變更高雄新市鎮特定區主要計畫（都市計畫圖
重製暨書圖不符專案通盤檢討）案
（第一階段）
計畫書

內政部

中華民國 108 年 6 月

變 更 都 市 計 畫 審 核 摘 要 表	
項 目	說 明
都 市 計 畫 名 稱	變更高雄新市鎮特定區主要計畫（都市計畫圖重製暨書圖不符專案通盤檢討）案（第一階段）
變 更 都 市 計 畫 法 令 依 據	都市計畫法第 26 條 都市計畫定期通盤檢討實施辦法第 42、44、46、47 條。
變 更 都 市 計 畫 機 關	內政部
申 請 變 更 都 市 計 畫 機 關	
本 案 公 開 展 覽 起 訖 日 期	第一次公開展覽：自民國 106 年 2 月 6 日起至民國 106 年 3 月 8 日止於高雄市政府、楠梓區公所、橋頭區公所、燕巢區公所、岡山區公所辦理公開展覽（刊登 106 年 2 月 6 日、7 日、8 日台灣導報、自由時報） 第二次公開展覽：自民國 106 年 9 月 29 日起至民國 106 年 10 月 30 日止於高雄市政府、楠梓區公所、橋頭區公所、燕巢區公所、岡山區公所辦理公開展覽（刊登 106 年 9 月 28 日、29 日、30 日台灣導報、自由時報）
本 案 舉 辦 說 明 會 日 期	第一次公開展覽：民國 106 年 2 月 10 日~11 日（於橋頭區公所、燕巢區公所、岡山區公所及楠梓區公所舉辦） 第二次公開展覽：民國 106 年 10 月 17 日~18 日（於橋頭區公所、燕巢區公所、岡山區公所及楠梓區公所舉辦）
人 民 團 體 對 本 案 之 反 映 意 見	詳如機關團體及人民異議案綜理表
本 案 提 交 各 級 都 市 計 畫 委 員 會 審 核 結 果	內政部都市計畫委員會 108 年 1 月 15 日第 938 次會議決議：修正通過。

21.第 28 案：成功南路孝義巷西南側道路截角

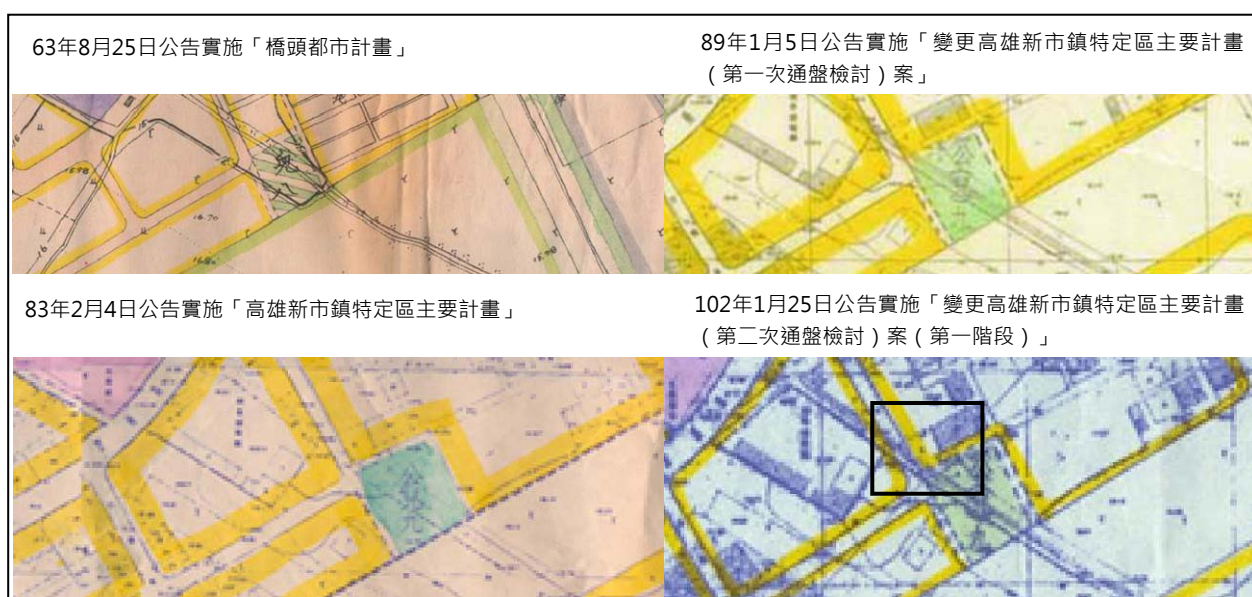
成功南路孝義巷西南側道路截角原於 63 年 8 月 25 日公告發布實施「橋頭都市計畫」為外角圓弧截角，83 年 2 月 4 日公告發布實施「高雄新市鎮特定區主要計畫」、89 年 1 月 5 日公告發布實施「變更高雄新市鎮特定區主要計畫（第一次通盤檢討）案」及 102 年 1 月 25 日公告發布實施「變更高雄新市鎮特定區主要計畫（第二次通盤檢討）案（第一階段）」計畫圖均為外角直線相交，應於本次通盤檢討修正。

22.第 29 案：橋頭舊市區各路口截角

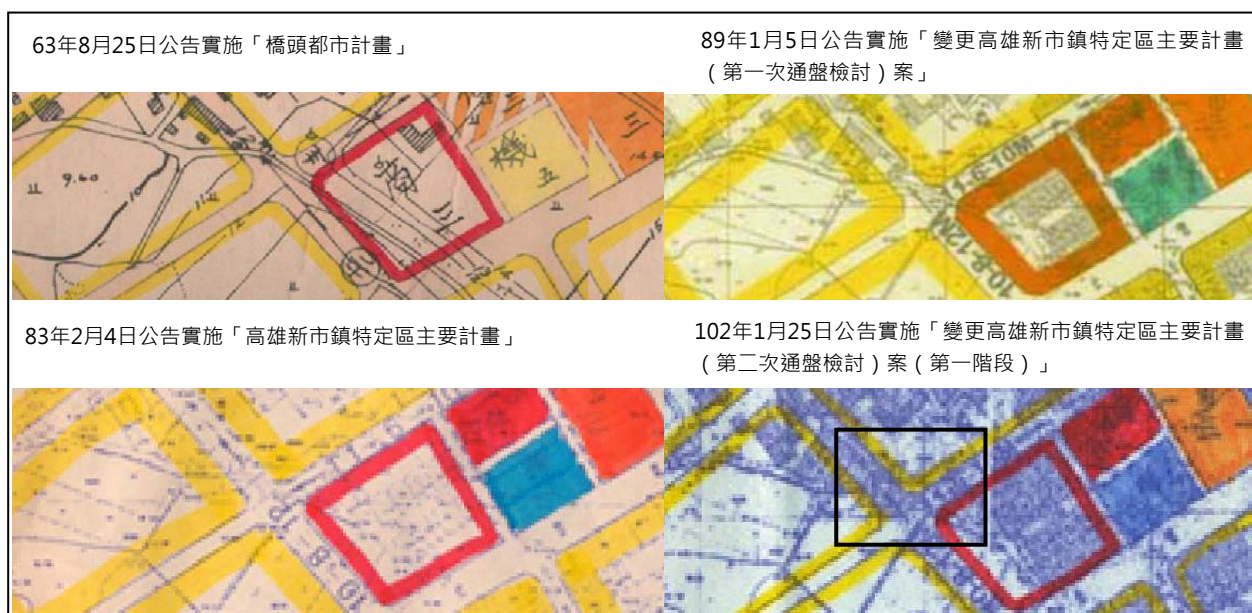
橋頭舊市區各路口截角原於 63 年 8 月 25 日公告發布實施「橋頭都市計畫」均為圓弧截角，83 年 2 月 4 日公告發布實施「高雄新市鎮特定區主要計畫」、89 年 1 月 5 日公告發布實施「變更高雄新市鎮特定區主要計畫（第一次通盤檢討）案」及 102 年 1 月 25 日公告發布實施「變更高雄新市鎮特定區主要計畫（第二次通盤檢討）案（第一階段）」計畫圖均為直線截角，應於本次通盤檢討修正，下圖以仕豐路信義巷為範例說明。

23.第 30 案：創新路與土庫三路學校用地截角

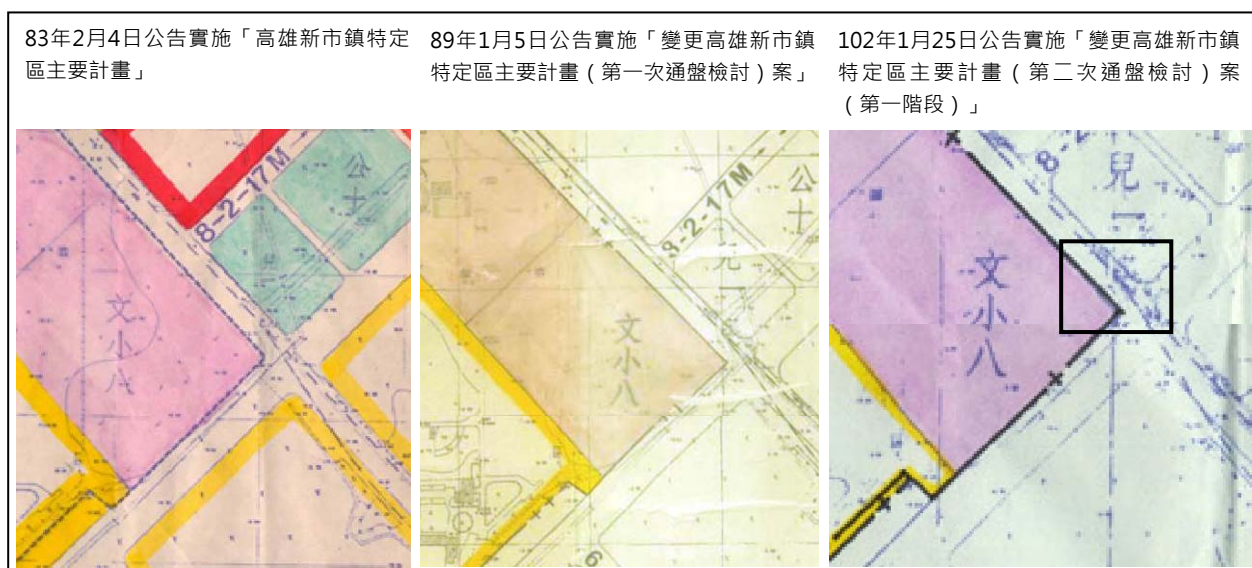
創新路與土庫三路學校用地截角原於 83 年 2 月 4 日公告發布實施「高雄新市鎮特定區主要計畫」為圓弧截角，惟 89 年 1 月 5 日公告發布實施「變更高雄新市鎮特定區主要計畫（第一次通盤檢討）案」及 102 年 1 月 25 日公告發布實施「變更高雄新市鎮特定區主要計畫（第二次通盤檢討）案（第一階段）」計畫圖誤繕為直線相交，應於本次通盤檢討修正。

圖 5-2-1 重製疑義之書圖不符更正內容區位分布示意圖

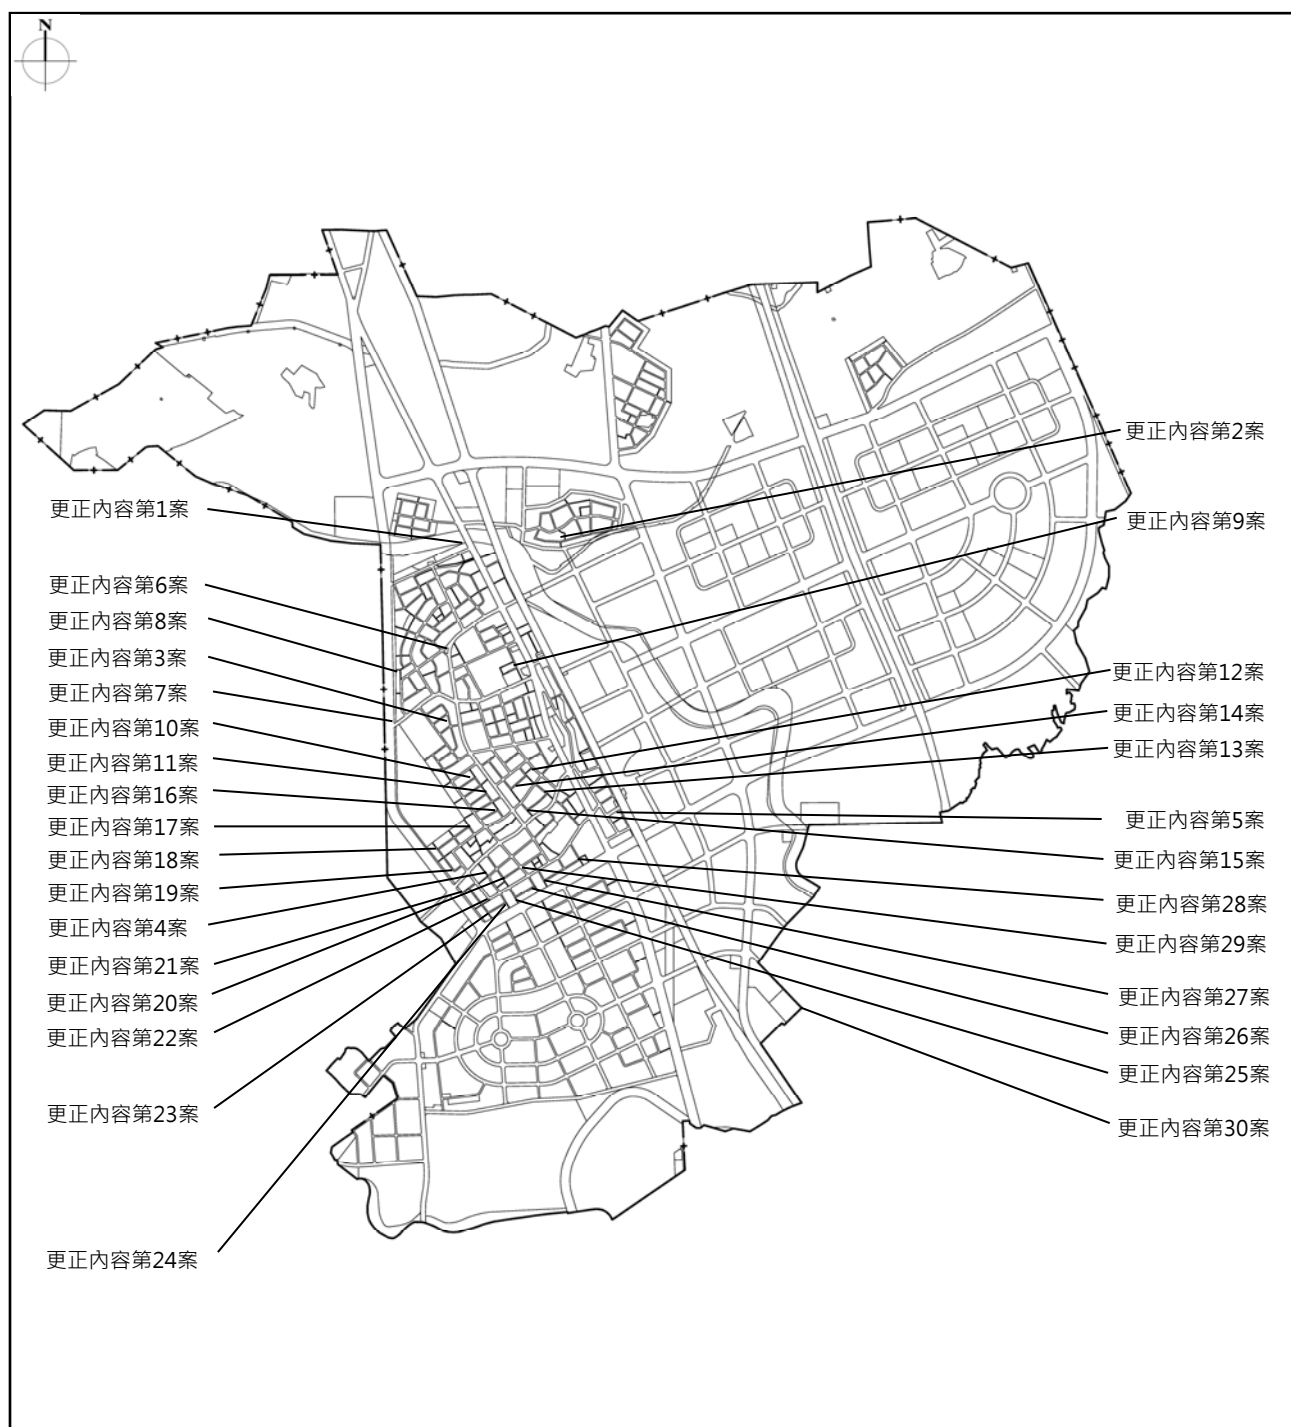
新 編 號	公展 編號	位 置	更正內容		更正理由
			原計畫 (公頃)	更正後計畫 (公頃)	
1	2	河川區 (37499)	計畫圖誤繕為河川區 (0.015公頃)	更正計畫圖為農業區 (0.015公頃)	1.公兒1北側河川區原於83年2月4日公告發布實施「高雄新市鎮特定區主要計畫」規劃為河川區，於89年1月5日公告發布實施「變更高雄新市鎮特定區主要計畫（第一次通盤檢討）案」維持河川區。 2.於102年1月25日公告發布實施「變更高雄新市鎮特定區主要計畫（第二次通盤檢討）案（第一階段）」計畫圖，將公兒1北側河川區範圍誤繕，應於本次通盤檢討修正（F1-2）。
2	4	筆秀路信義巷 (37499)	計畫圖漏繕4公尺寬人行步道（0.0333公頃）。	更正計畫圖為4公尺寬人行步道（0.0333公頃）。	1.筆秀路信義巷於83年2月4日公告發布實施「高雄新市鎮特定區主要計畫」規劃為4公尺寬人行步道。 2.於89年1月5日公告發布實施「變更高雄新市鎮特定區主要計畫（第一次通盤檢討）案」及102年1月25日公告發布實施「變更高雄新市鎮特定區主要計畫（第二次通盤檢討）案（第一階段）」計畫圖漏繕4公尺寬人行步道，應於本次通盤檢討修正（F2-2）。
3	5	仁樹路 (37498)	計畫圖誤繕為住宅區（0.0355公頃）及道路用地（0.0137公頃）。	更正計畫圖為道路用地（0.0355公頃）及住宅區（0.0137公頃）。	1.仁樹路原於83年2月4日公告發布實施「高雄新市鎮特定區主要計畫」4公尺人行步道。 2.於89年1月5日公告發布實施「變更高雄新市鎮特定區主要計畫（第一次通盤檢討）案」配合市地重劃變更住宅區為道路用地，惟市地重劃工程係將仁樹路往西、南側單邊拓寬，計畫圖誤繕為將仁樹路雙邊住宅區為道路用地，屬書圖不符，應於本次通盤檢討市地重劃成果修正（E1-3）。

（六）橋南路（橋子頭段 1201-29 地號）

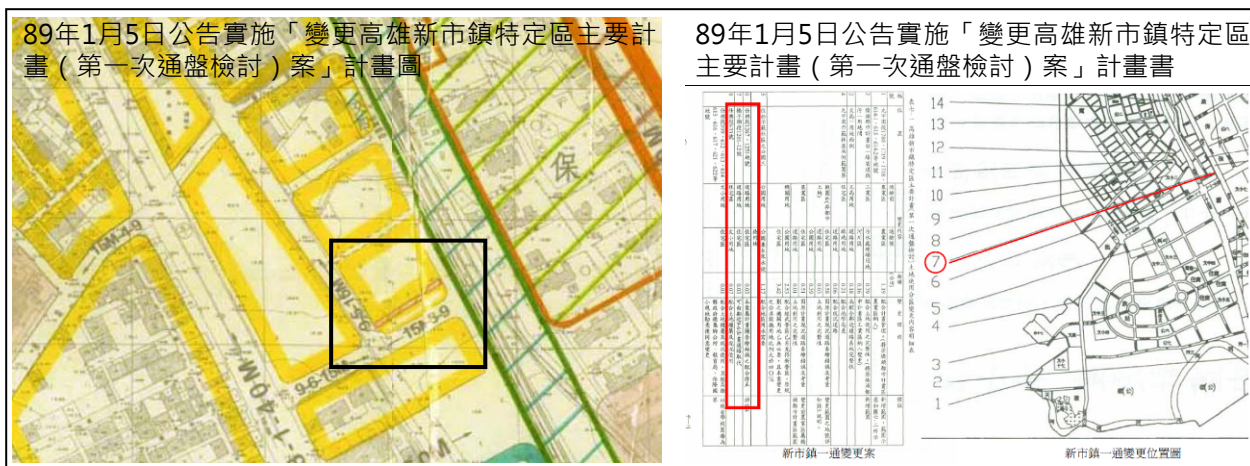
橋南路（橋子頭段1201-29地號）於83年2月4日公告發布實施「高雄新市鎮特定區主要計畫」為住宅區，89年1月5日公告發布實施之「變更高雄新市鎮特定區主要計畫（第一次通盤檢討）案」變更道路用地為住宅區，變更內容區位圖及計畫圖均標示在橋子頭段1201-29地號，惟計畫書變更範圍誤繕為橋子頭段1201-12地號，應於本次通盤檢討修正。

圖 5-3-1 變更內容示意圖

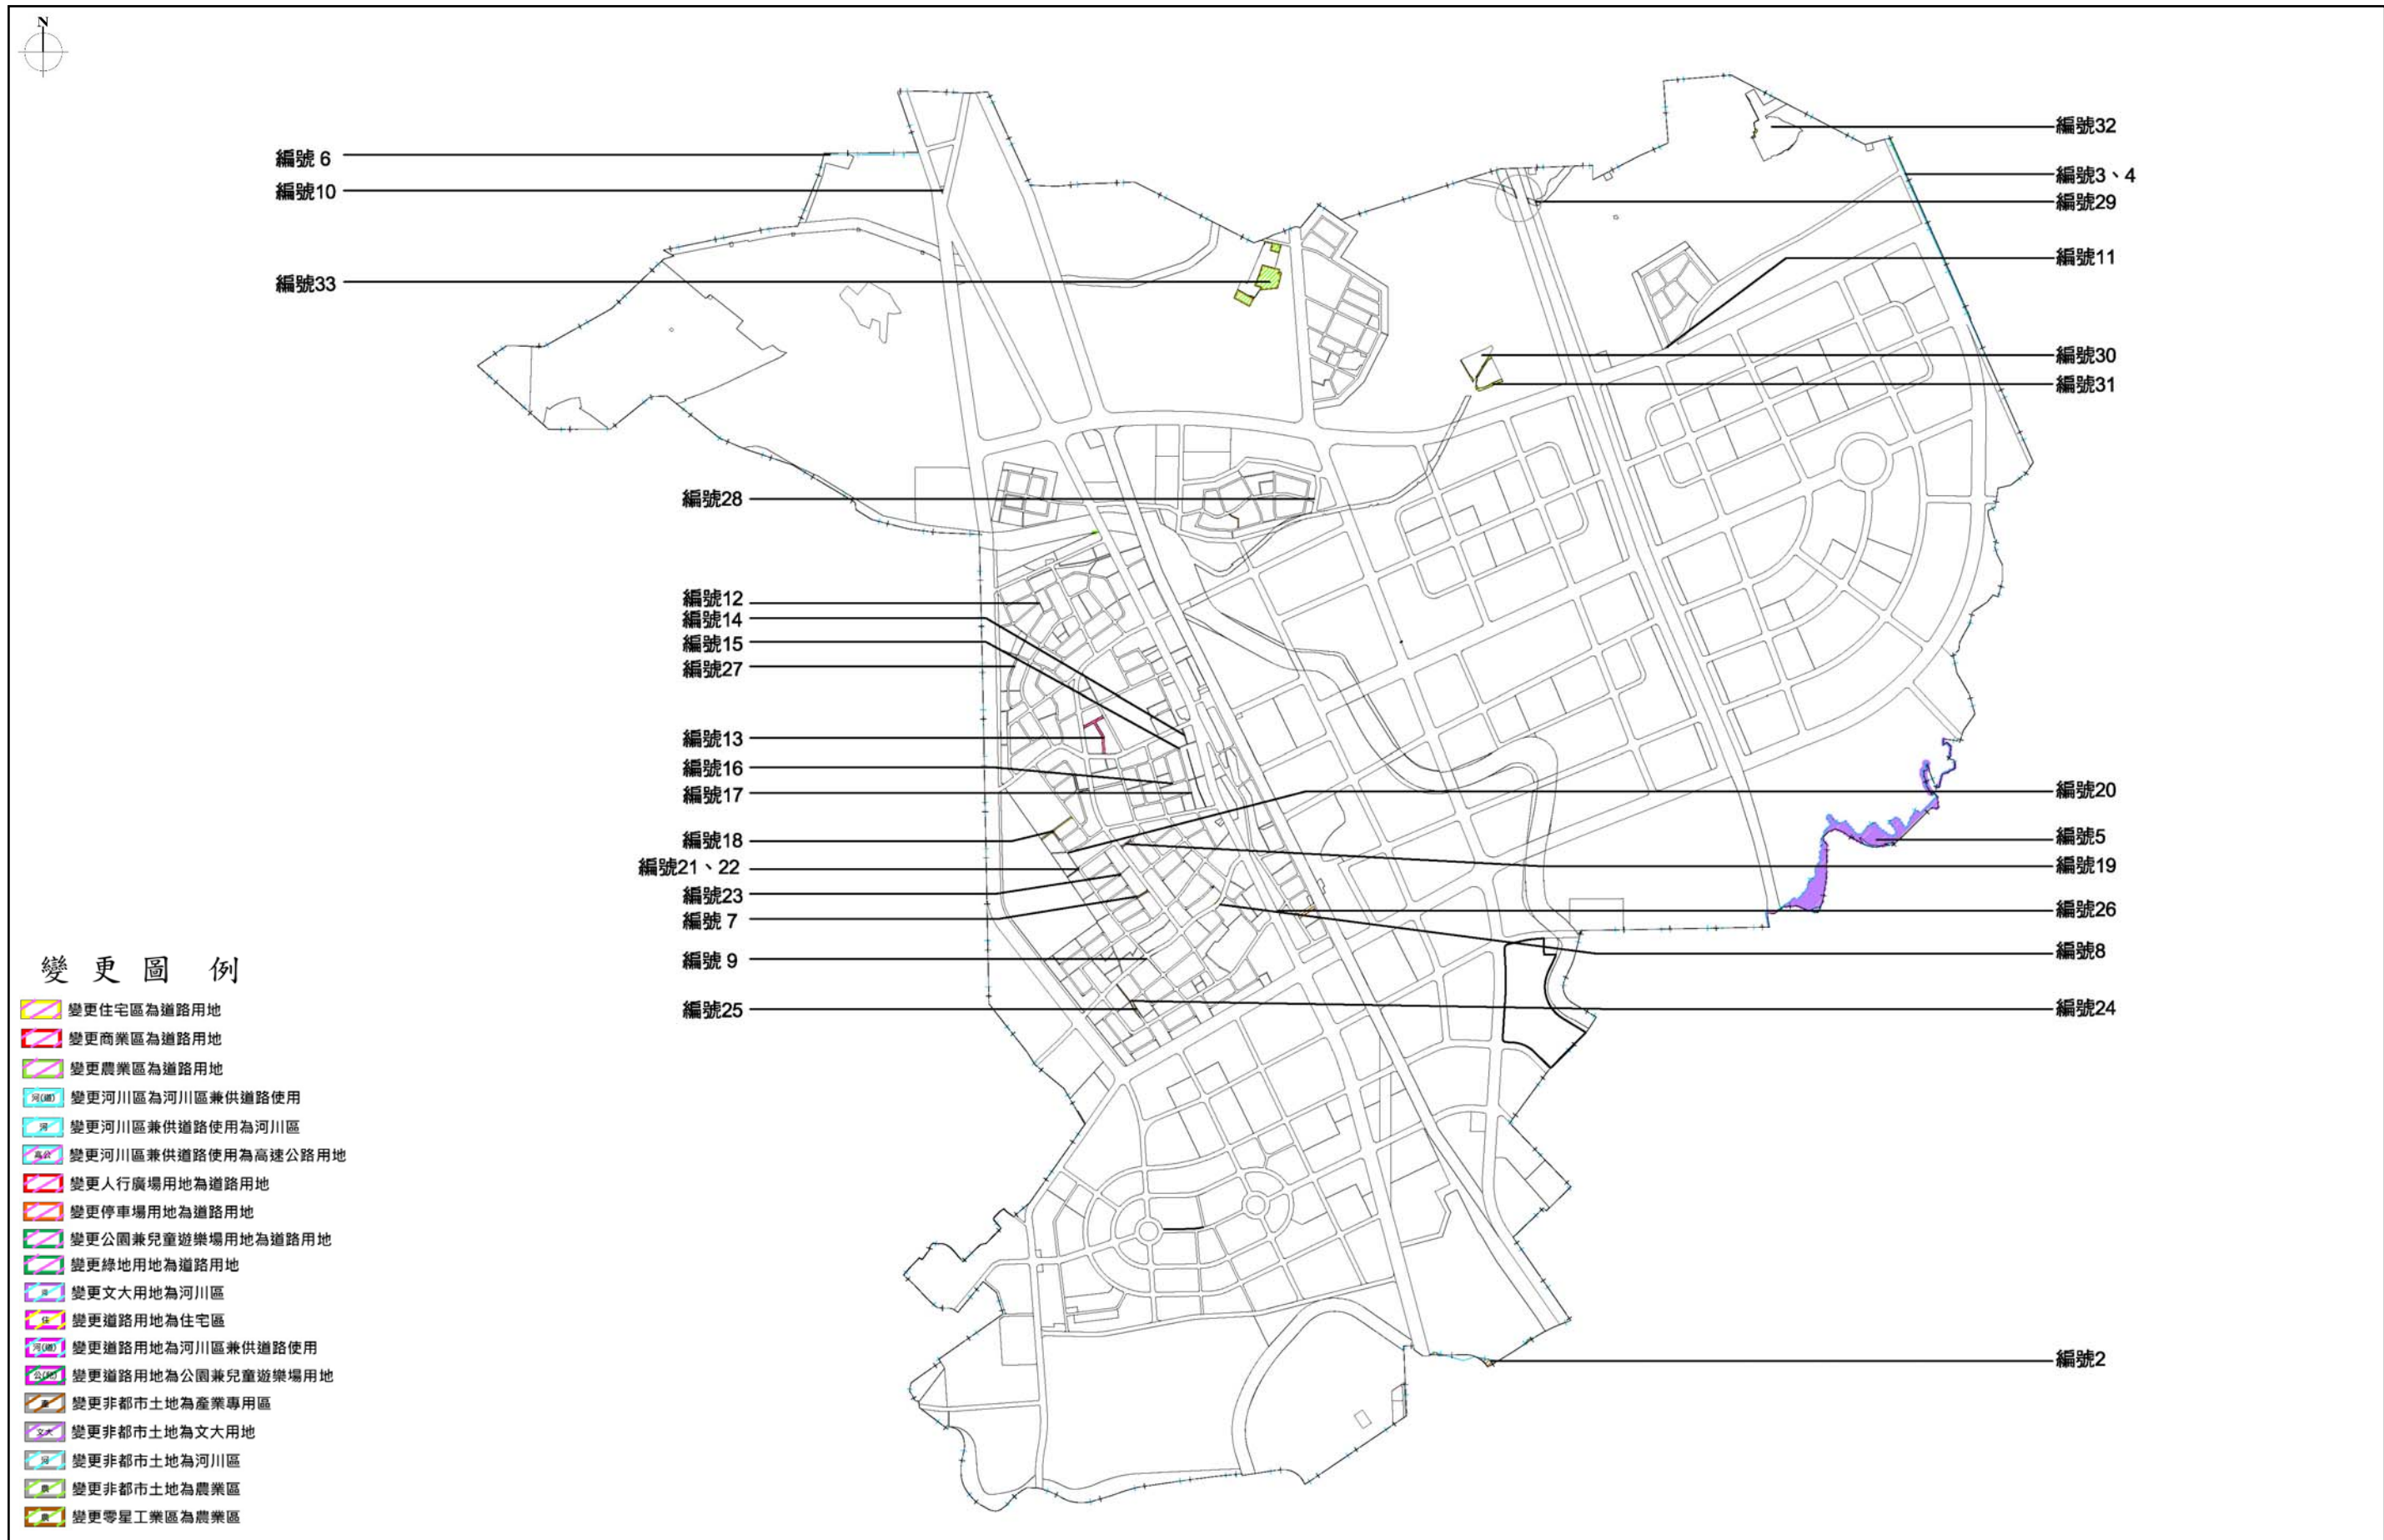
變更類型	新編號	公展編號	位置	變更內容				變更理由
				原計畫 (公頃)		變更後計畫 (公頃)		
零星工業區檢討變更	33	32	零工26 (37499)	零星 工業區	0.95	農業區	0.95	1.經查位於大遼路之零工26係屬66年7月29日公告發布實施「高速公路岡山交流道附近特定區」劃設之零星工業區，計畫書登載範圍為大寮段114-1地號土地，計畫面積約0.57公頃。 2.83年2月4日公告發布實施「高雄新市鎮特定區主要計畫」以保留原規劃為原則，即維持「高速公路岡山交流道附近特區」劃設之零工26（大寮段114-1地號土地），惟計畫圖將鄰計畫道路南側之友情段部分1074地號土地誤繕為零工26範圍；另102年1月25日公告發布實施「變更高雄新市鎮特定區主要計畫（第二次通盤檢討）案（第一階段）」，計畫圖將友情段部分1143地號土地誤繕為零工26範圍，於本次通盤檢討修正說明。 3.零工26原為榮豐化工公司岡山廠，大寮段114-1地號為66年登載之零星工業區範圍，目前已無工廠登記，且現況為閒置空地。 4.依本署106年4月20日召開「高雄新市鎮特定區都市計畫圖重製作業零星工業區範圍檢討事宜協商會議」結論辦理。 5.依66年7月29日發布實施「高速公路岡山交流道特定區計畫書」之「零星工業區除計畫圖上標示之位置供為參考外，其確實之位置、面積範圍應以該工廠向工業主管機關原申請核准之有關資料為準。」規定辦理，依據高雄市政府經濟發展局106年5月17日高市經發工字第10632306700號函，所提供原零工26範圍內之榮豐化工岡山廠、榮鴻化工岡山廠、石門化工岡山廠等工廠核准登記範圍資料，作為零工26範圍檢討變更之依據。 6.零工26範圍為友情段部分1074-3、部分1079、1081、1083等地號土地，計畫面積調整為1.34公頃。 7.友情段部分1073、部分1074-3、部分1076、1080、1082、部分1143等地號土地更正計畫圖為農業區（0.86公頃）。 (B1-3、E1-1)
